大間原子力発電所

基準津波策定のうち三陸沖から根室沖のプレート間地震に伴う津波等について
(コメント回答)

2021年1月

電源開発株式会社

基準波源モデル策定の手順及び考え方

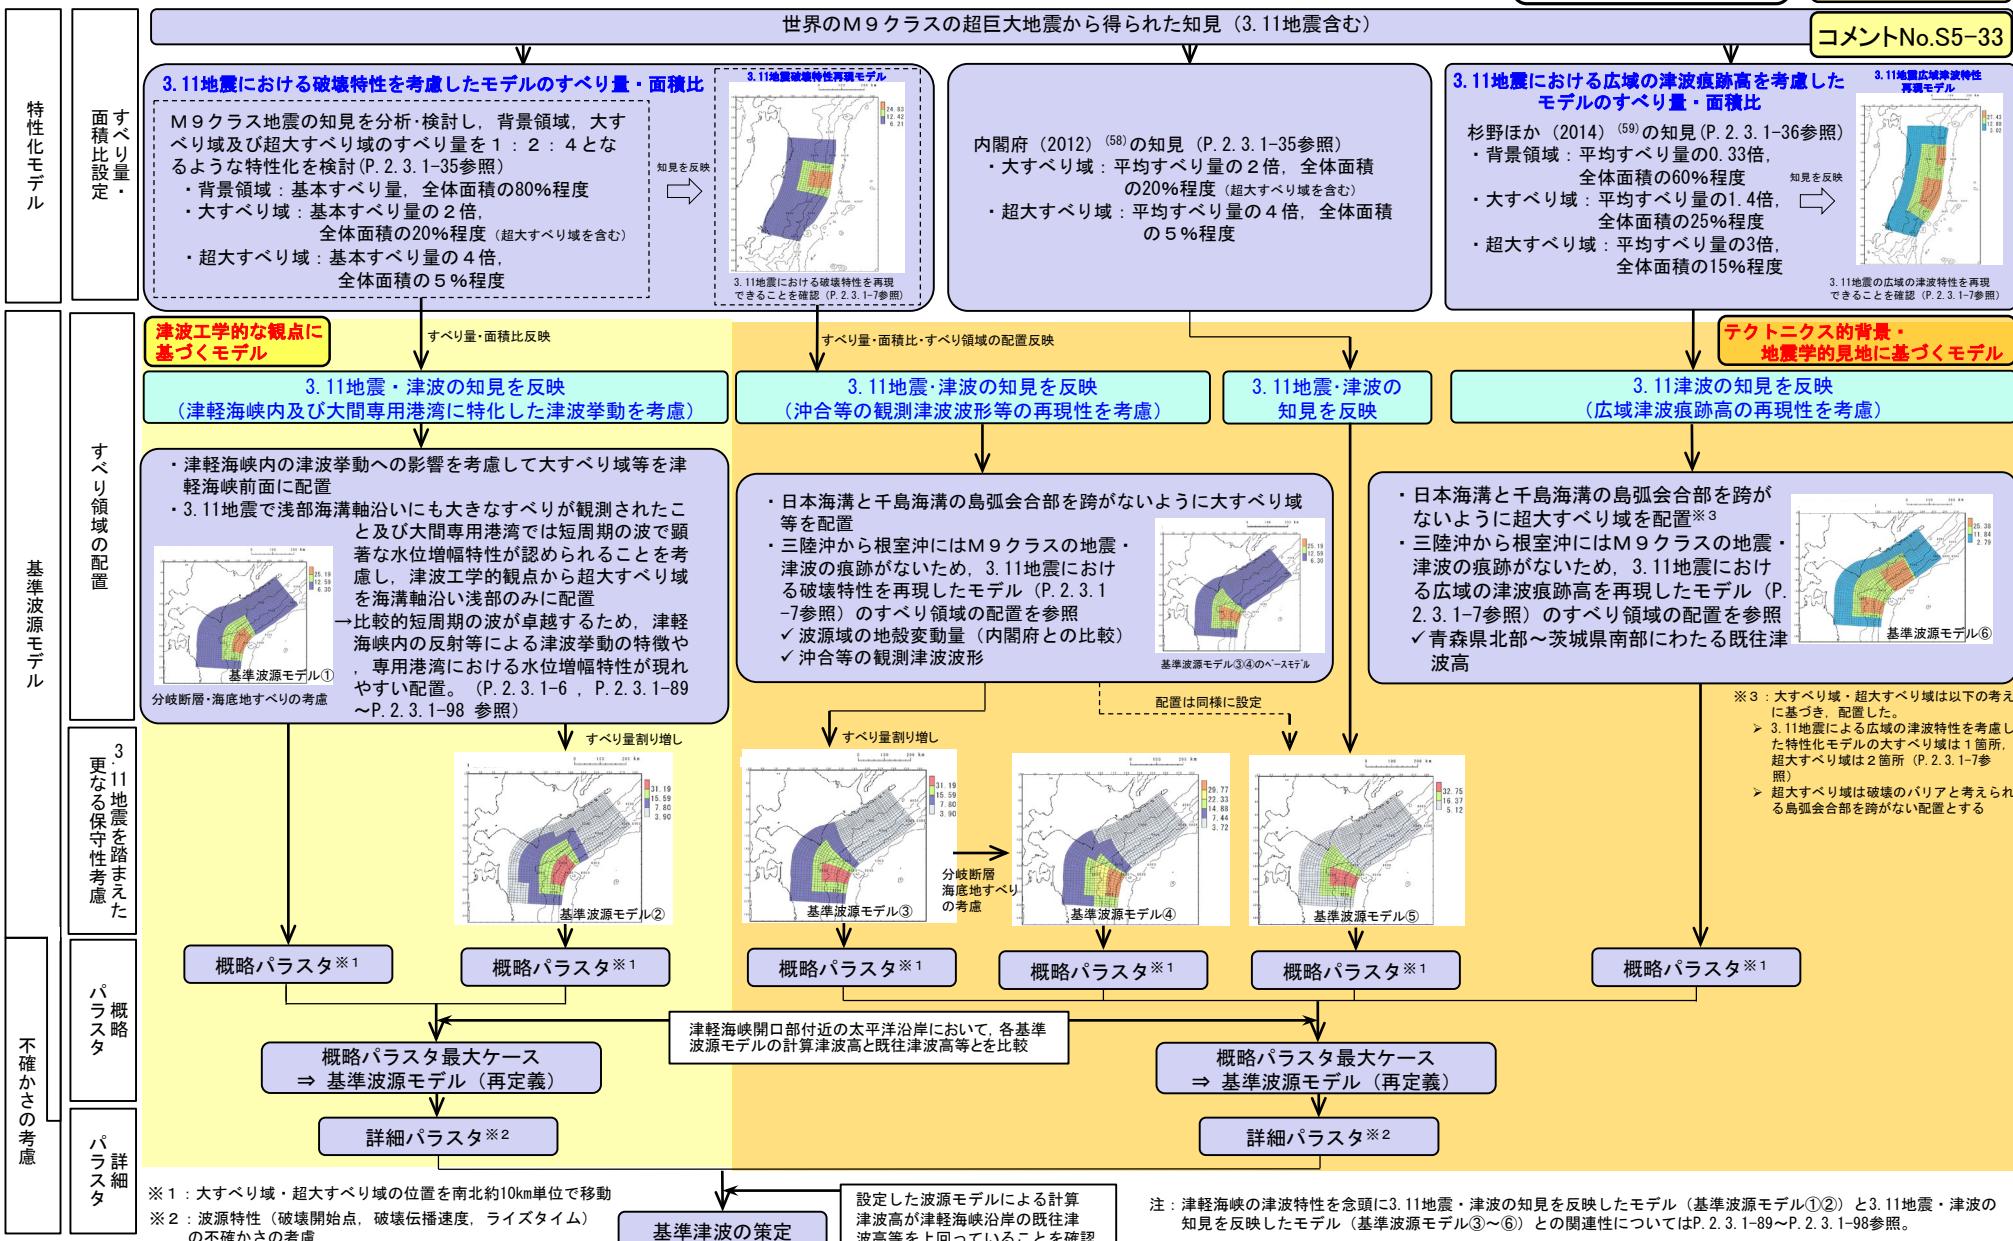
S5-30	三陸沖から根室沖	第627回会合 (H30.9.21)	「三陸沖から根室沖のプレート間地震に伴う津波」の基準波源モデル策定の手順及び考え方のフロー図において、基準波源モデル①及び②の設定にあたり3.11地震による津波の再現性をどのように反映したのかを示し、基準波源モデル③～⑥との関連性を含め基準波源モデル①及び②の妥当性を説明すること。	本編資料 P.2.3.1-5, 2.3.1-6, 2.3.1-89～2.3.1-92, 2.3.1-96～2.3.1-98
S5-31	三陸沖から根室沖	第627回会合 (H30.9.21)	基準波源モデル③、④の策定に関わり、「宮城県沖の大すべり域の破壊特性を考慮した特性化モデル」に対する、3.11地震による津波の再現性確認を、4地点の観測波形等で実施したとしているが、これらによりどのように再現性があると判断したのかを説明すること。	補足説明資料 P.4.1-2, 4.1-11～4.1-14
S5-32	三陸沖から根室沖	第627回会合 (H30.9.21)	「三陸沖から根室沖のプレート間地震に伴う津波」に関して、津軽海峡開口部付近の沿岸における計算津波高について、基準波源モデル①及び②と、基準波源モデル⑥とを比較できるように提示し、基準波源モデル①及び②が大間独自のモデルとして設定されている位置付けを説明すること。	本編資料 P.2.3.1-89, 2.3.1-94～2.3.1-96
S5-33	三陸沖から根室沖	第627回会合 (H30.9.21)	「三陸沖から根室沖のプレート間地震に伴う津波」の基準波源モデル⑥に関して、3.11地震の津波に対して広域の津波特性を考慮した特性化モデルでは1つとなっている大すべり域を、三陸沖から根室沖の波源を設定する際に2つに分割するとした考え方、妥当性について説明すること。また、合わせて面積比率の考え方も説明すること。	本編資料 P.2.3.1-5, 2.3.1-7, 2.3.1-11, 2.3.1-58～2.3.1-60, 2.3.1-64, 2.3.1-65, 2.3.1-68, 2.3.1-69

コメントNo.S5-30

以下の知見及び検討結果を反映して、基準波源モデル①②のすべり領域の配置を設定する。

⇒ 上記より、以下の2点を考慮して大間の立地特性を踏まえた津波工学的観点から、超大すべり域を浅部海溝軸沿いに配置し、短周期の波を強調する基準波源モデル①②を設定する。

- ✓ 津軽海峡内及び大間専用港湾の津波挙動を念頭に、比較的短周期の津波を考慮する。
- ✓ 3.11地震において岩手県南部沖GPS波浪計では、まず長周期の津波波形が観測されたものの、その後に短周期で高い津波が観測されたことから、大間の立地特性を考慮して短周期の波に着目する。

3.11地震・津波の知見を反映（津軽海峡内及び大間専用港湾に特化した津波挙動を考慮）した基準波源モデル（P. 2.3.1-5参照）の設定フロー

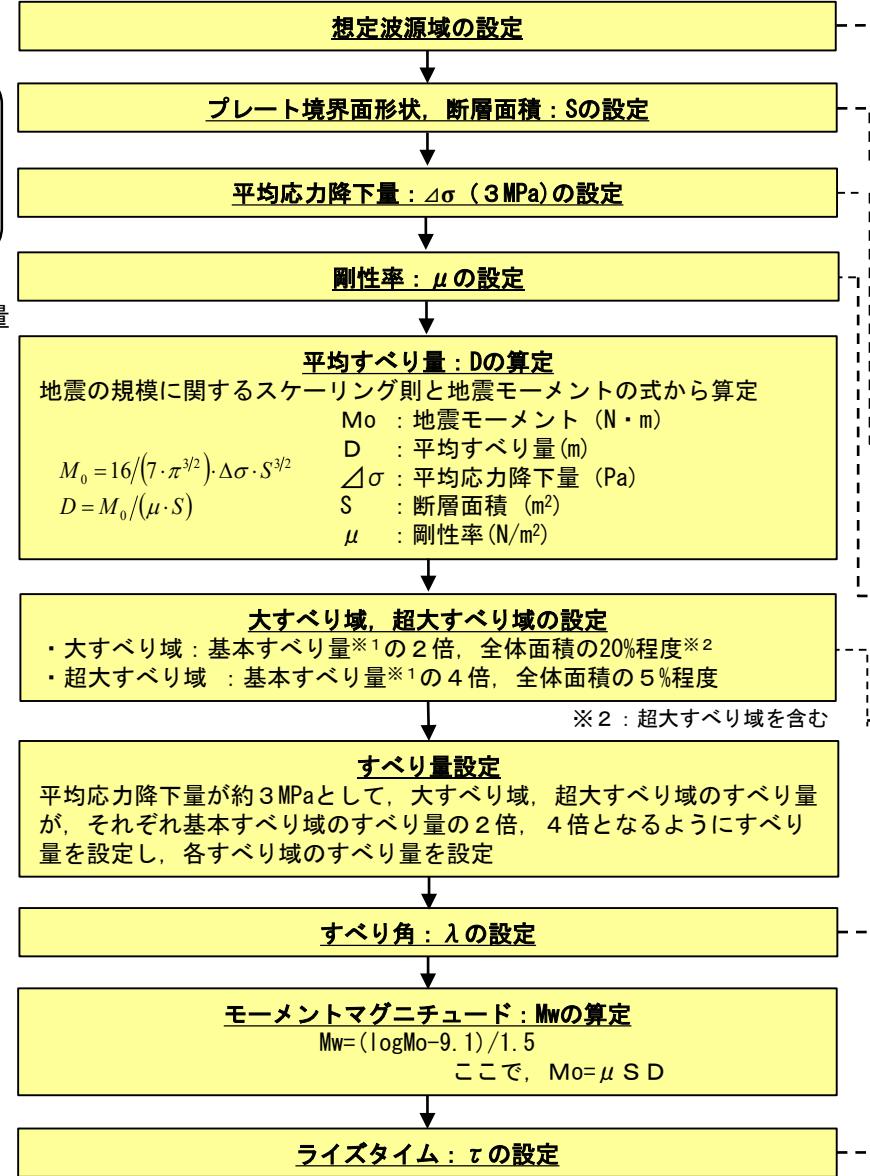
S5-34	三陸沖から根室沖	第627回会合 (H30.9.21)	「三陸沖から根室沖のプレート間地震に伴う津波」の各基準波源モデルの設定のフローについて、以下のとおり記載の充実、修正等を行い説明すること。 ・基本すべり量と、平均すべり量との関係について、より記載を充実させること。 ・すべり量、すべり角の設定のうち、すべり量の補正に関する記載、及びすべり角に関する記載について、適切な記載に修正すること。	本編資料 P.2.3.1-8～2.3.1-11

コメントNo.S5-34

※1：基本すべり域、大すべり域及び超大すべり域のすべり量が1:2:4となるように設定した基本すべり域のすべり量(D_1)

基本すべり量(D_1)は、以下の関係式を満足する条件として設定した。

$$M_0 = M_{01} + M_{02} + M_{04}$$

3.11地震・津波の知見を反映（沖合等の観測津波波形等の再現性を考慮）した
波源モデル（P. 2.3.1-5参照）の設定フロー

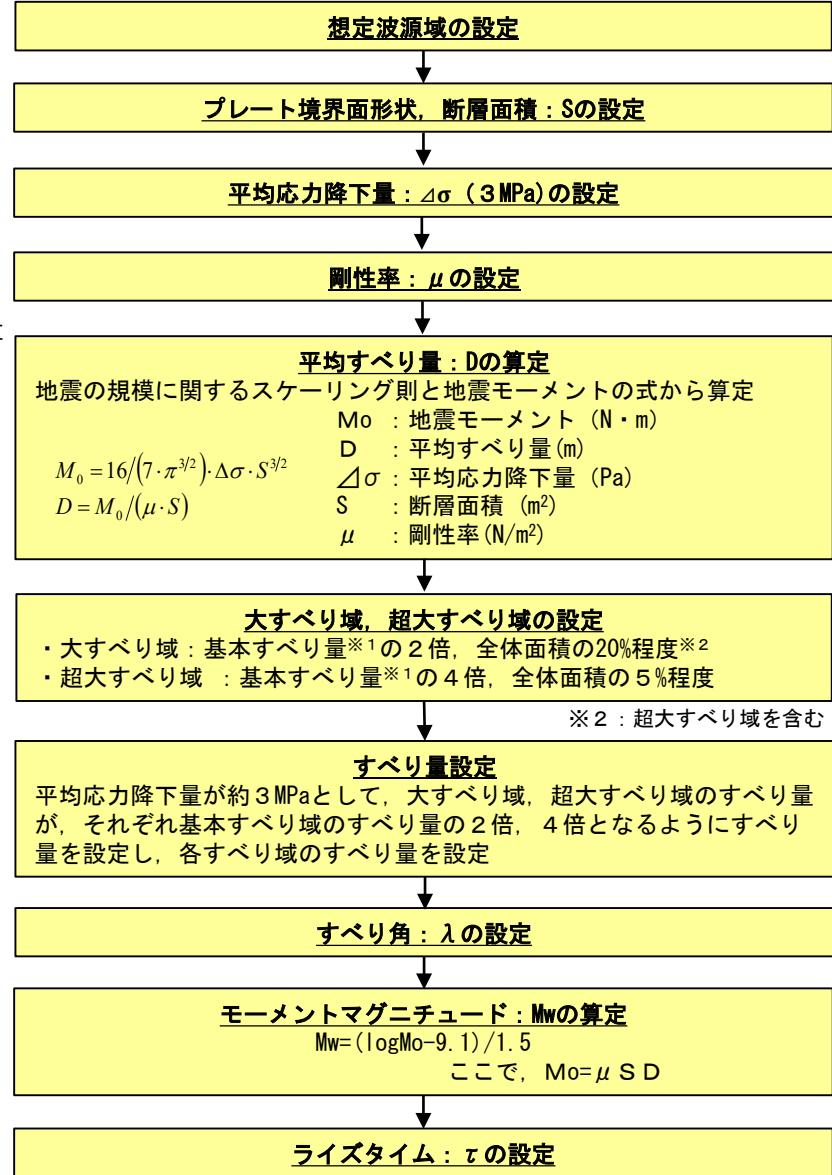
コメントNo.S5-34

※1：基本すべり域、大すべり域及び超大すべり域のすべり量
が1:2:4となるように設定した基本すべり域のすべり量 (D_1)

基本すべり量 (D_1)は、以下の関係式を満足する条件として
設定した。

$$M_0 = M_{01} + M_{02} + M_{04}$$

3.11地震・津波の知見を反映した基準
波源モデル

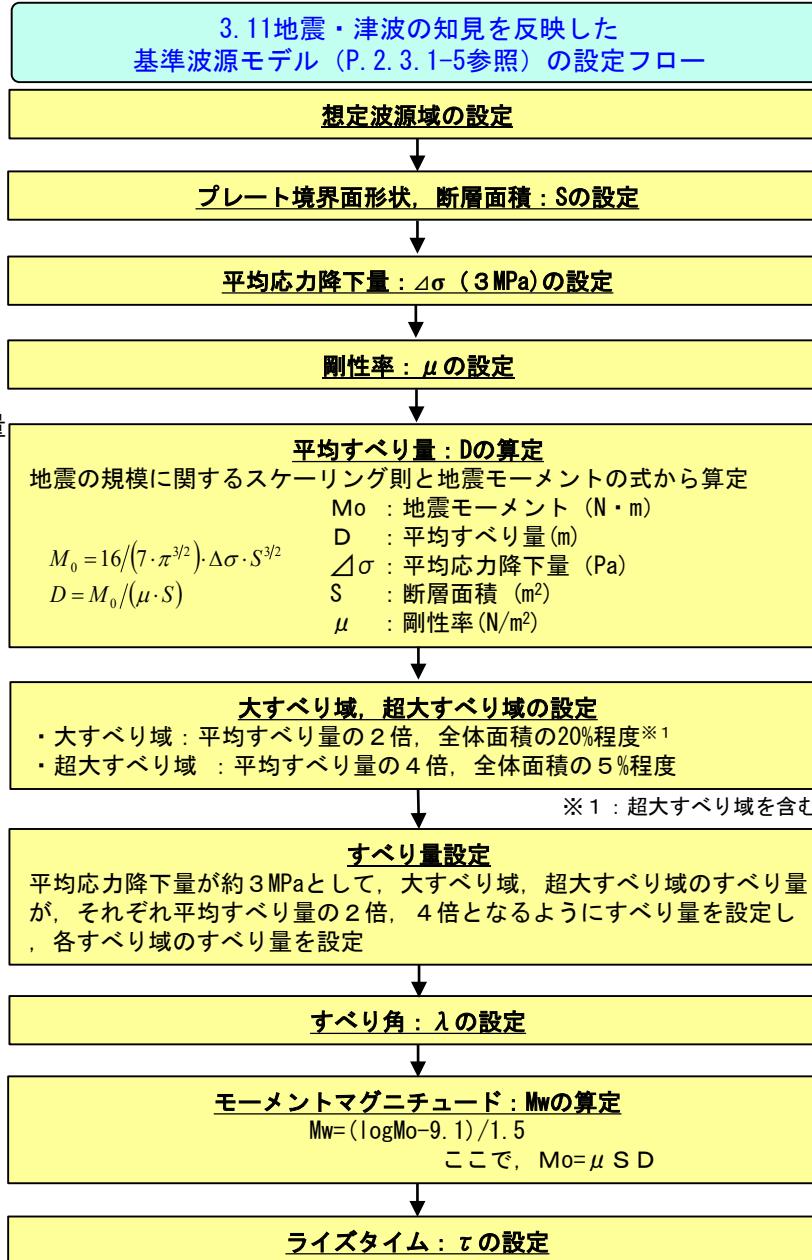
コメントNo.S5-34

右のフロー及び設定根拠に基づき、
3.11地震・津波の知見を反映した基準
波源モデルを設定した。

3.11地震・津波の知見を反映（広域津波痕跡高の再現性を考慮）した基準波源モデル（P. 2.3.1-5参照）の設定フロー

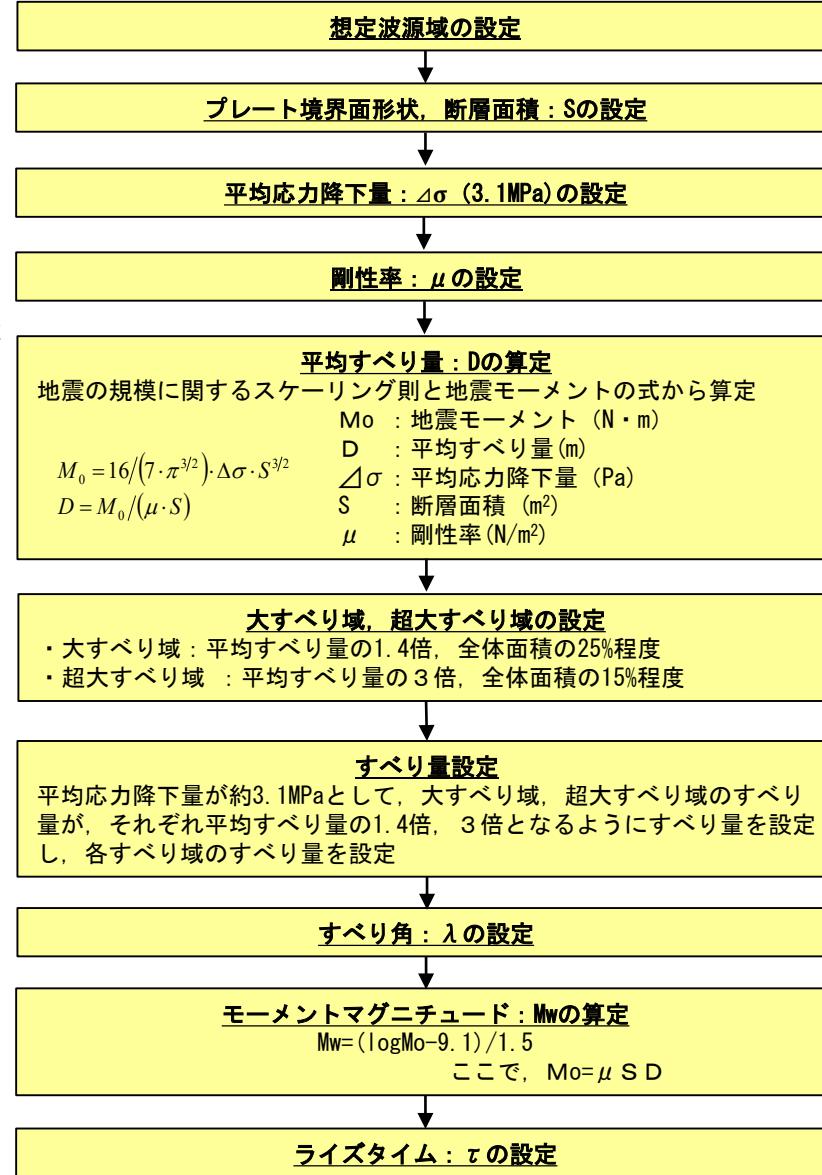
コメントNo.S5-34

右のフロー及び設定根拠に基づき、
3.11地震・津波の知見を反映（広域津
波痕跡高の再現性を考慮）した基準波
源モデルを設定した。
